Rapport

des experts Rothpletz, Rohn et Buchi
sur la formation des fissures dans la galerie sous
pression de l'usine de Ritom des CFF

Fig. 6. — Profils-types prévus. — 1 : 75.

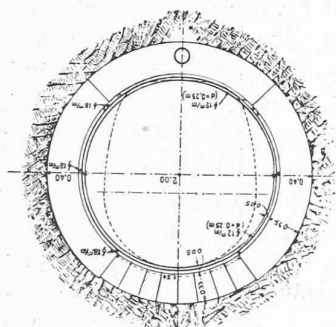
Il nous faut revenir sur les types de galerie dont on a réellement fait usage (fig. 6).

Des quatre types prévus dans le plan N° 223 des C. F. F., Profils de galerie, on n'a appliqué que les types ovales N°s I à III ayant 1,6 m. de largeur et 2,0 m. de hauteur dans œuvre. Le type IV, de forme circulaire, au diamètre de 2,0 m., avec épaisseur de paroi de 40 cm. et armature de 38 kg. par m. le long de l'intrados, n'a pas été exécuté. Proportionnellement à la longueur totale de la galerie,

Ainsi que nous l'avons déjà dit, les variations de la roche entre Valle et le château d'eau ont été beaucoup plus fréquentes qu'on ne l'avait présumé. La longueur effective des types les plus forts ne correspond par conséquent plus, et l'écart est considérable, aux longueurs qui figuraient dans le projet.

On a lieu d'être quelque peu surpris de constater que malgré l'état défavorable de la roche, il n'a été fait aucun usage du type IV, alors qu'on aurait dû, semble-t-il y recourir dans une plus large mesure que ne le prévoyait le projet. Voici évidemment la raison de cette apparente contradiction: la direction des travaux, s'inspirant de l'opinion courante à cette époque, était persuadée que la

maçonnerie en béton était surtout destinée à l'établissement d'un tube lisse qui, d'une part, recevrait l'enduit et, d'autre part, transmettrait simplement à la masse rocheuse la pression intérieure de l'eau sous forme de pression radiale. On s'était dit que le béton pourrait facilement transmettre cette pression de 4,5 kg. au maximum, par cm² à la roche, et que cette dernière, même là où elle était déchirée ou feuilletée; serait parfaitement en état de la supporter. L'enduit intérieur n'avait d'autre rôle à jouer que celui de couche étanche et, pour qu'il pût résister, le cas échéant, à la pression extérieure, une fois la galerie vidée, il fut muni d'une légère armature et d'un ancrage. Les déclarations des intéressés et la lettre déjà citée que le directeur local des travaux a adressée au service de l'électrification, lettre qui a eu pour effet l'adoption de l'enduit Rabitz non prévu à l'origine, font foi que telle était bien la manière dont on envisageait alors la question. Toutes ces suppositions quant à la transmission de la pression intérieure étaient erronées comme nous le démontrerons plus loin, mais c'est à cause de cette opinion que le choix des types de galerie n'a été déterminé que d'après la puissance présumée de la pression extérieure.

Ce choix a été fait par le directeur local des travaux d'accord avec le conducteur des travaux du lot. Le service de l'électrification à Berne ne s'est pas livré à l'examen spécial et approfondi du choix des types.
